STATNETT SF
Postboks 4904 Nydalen
0423 OSLO

Oppdatert konsesjonssøknad for Klæbu transformatorstasjon - kulturminneavklaring - ny uttalelse

Se kartutsnitt fra Askeladden under for plassering av de kulturminnene som er nevnt over.

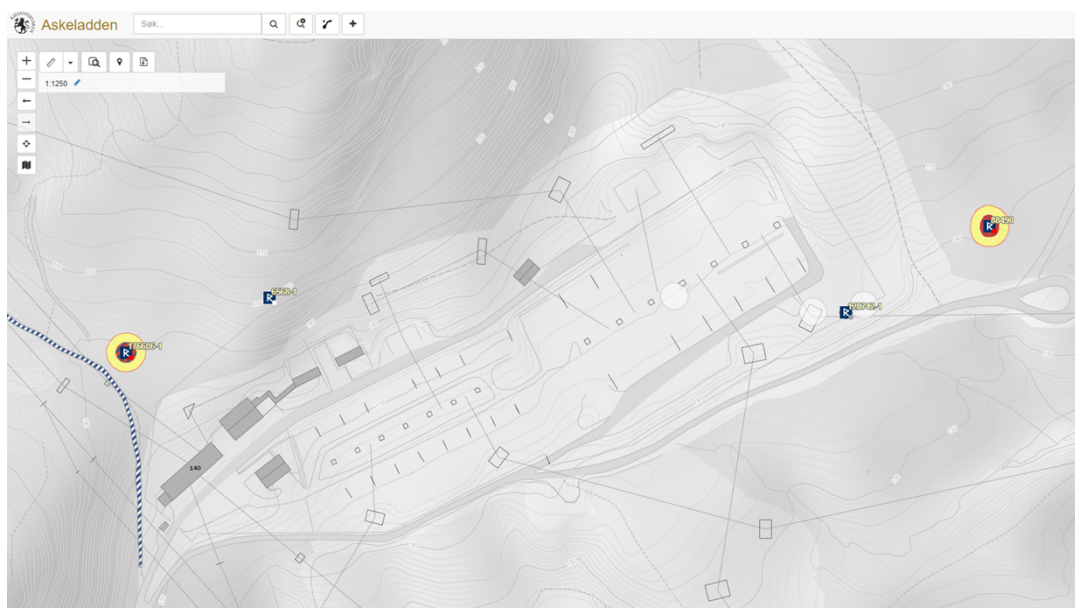
Deler av tiltaket vil imidlertid nærme seg to kjente automatisk fredete gravrøyser med id 88490 og 176606. Det må sikres med anleggsgjerder eller andre fysiske tiltak at gravminnene med tilhørende sikringssoner ikke blir berørt av noen form for inngrep. Om ønskelig kan vi være behjelpelig med å markere avgrensinger i terrenget. Dette kan være spesielt aktuelt for id 176606 da gjeldende kartavmerking trolig ikke er helt nøyaktig.

Når det gjelder kullgrop id 120742 som er tillatt fjernet gjennom Riksantikvarens dispensasjonsvedtak fra 2014, så er vernestatus i Askeladden nå oppdatert til *fjernet (automatisk fredet)*. Id 6568 faller innenfor tiltaksområdet, men har blitt vurdert som en naturdannelse og har dermed ingen vernestatus. Id 178277 Skalvegen er fra nyere tid og uten formelt vern men bør ivaretas så langt det lar seg gjøre da den trolig representerer en svært gammel forbindelse mellom Klæbu og Heimdal.
